פרויקט : ביצוע שדרוג כביש מצילת חיים נחל עוז

בתאריך: 29.08.22 התקיים סיור קבלנים באתר העבודה

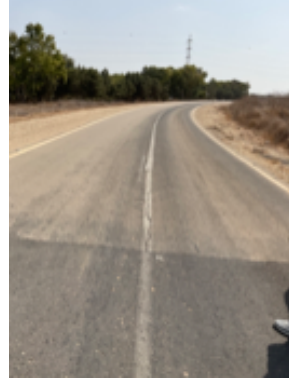
17. סעיף ריפראפ הכוונה למשטח בטון בעובי 15 ס"מ

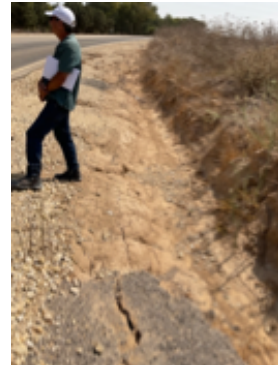
21. באזור שסומן ע"י עו"ז, יתבצע חספוס של 1 ס"מ וריבוד של 5 ס"מ
